Rev.	Ant.	Rev. gjelder	Dato	Sign.
		SØRUM KOMMUNE		
		SØRUMSAND AVLØPSPLAN		
		Målestokk angitt	Dato 12.72	
		Målenhet	Sign. SP	
		Erstatning for:	Kontr.	
		Erstattet av:		
		Kryssing av jernbanelinje	Sak nr. 790	Tegn. nr. 13-04
		Oversiktsplan

Sak  
KLOAKKAVLÖPSPLAN FOR SÖRUMSAND

Anlegg nr. 790. Sørumsand Avløpsplan. Kryssing av jernbanefylling ved ca. km 37,204.

Sørumsand avløpsplan. Sak 790. Møte om jernbanekryssing.

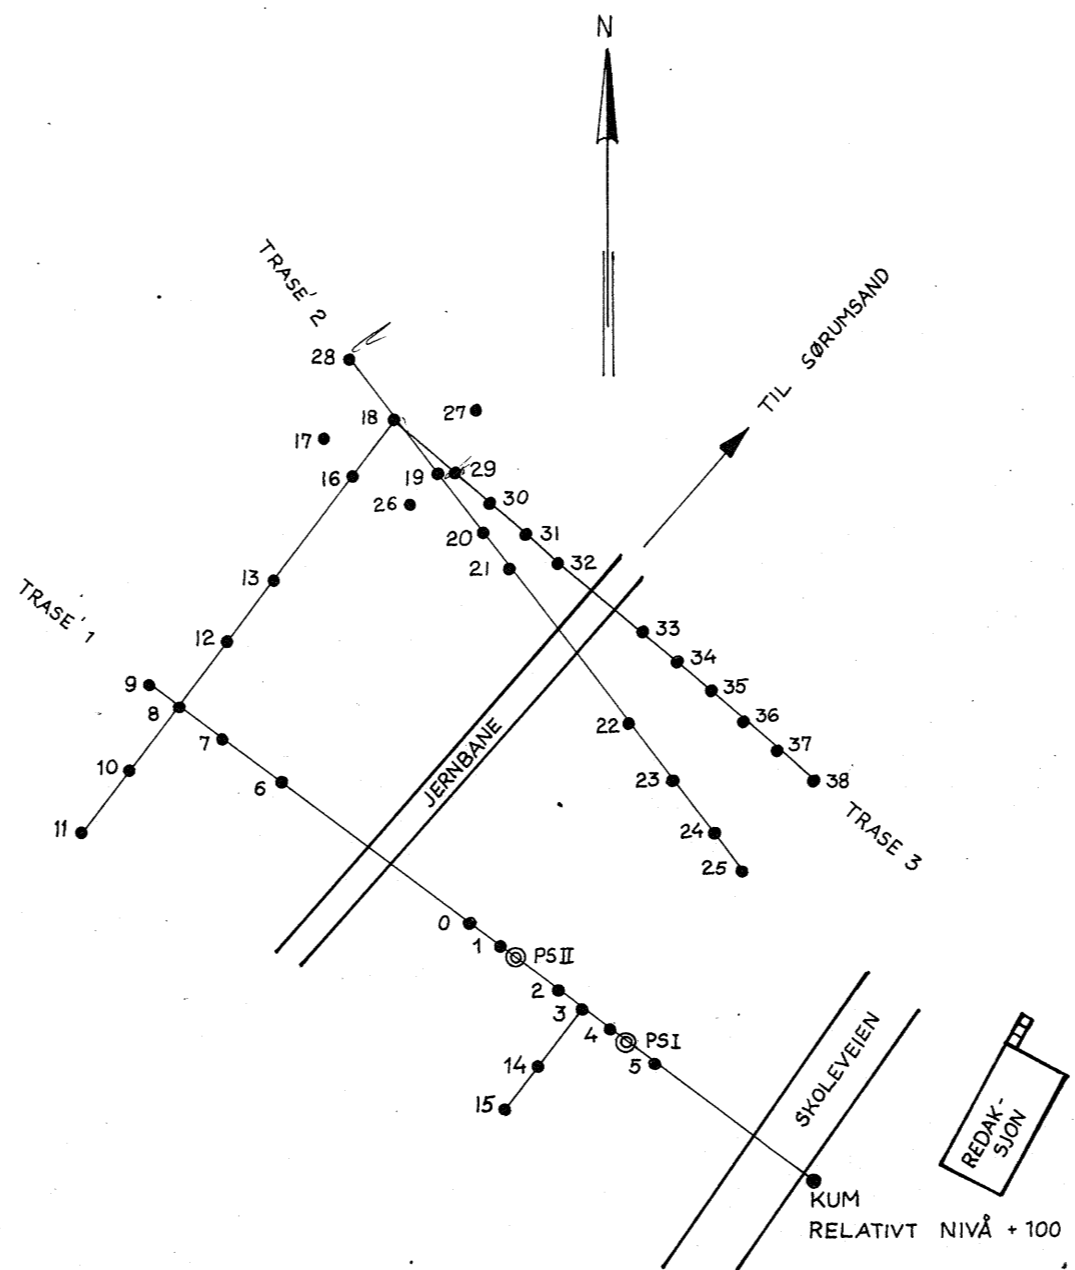
- ./.
- Som det fremgår av den vedlagte tegning nr. 790 - 1304 har røret fått et motfall på ca. 26 cm. Såfremt det ikke blir noen større sediment avsetninger skulle vannmengden ved fullt rør ikke bli noe vesentlig redusert. Vi har for full kapasitet regnet med fullt rør og overtrykk fra oppstrøms jernbanefylling.
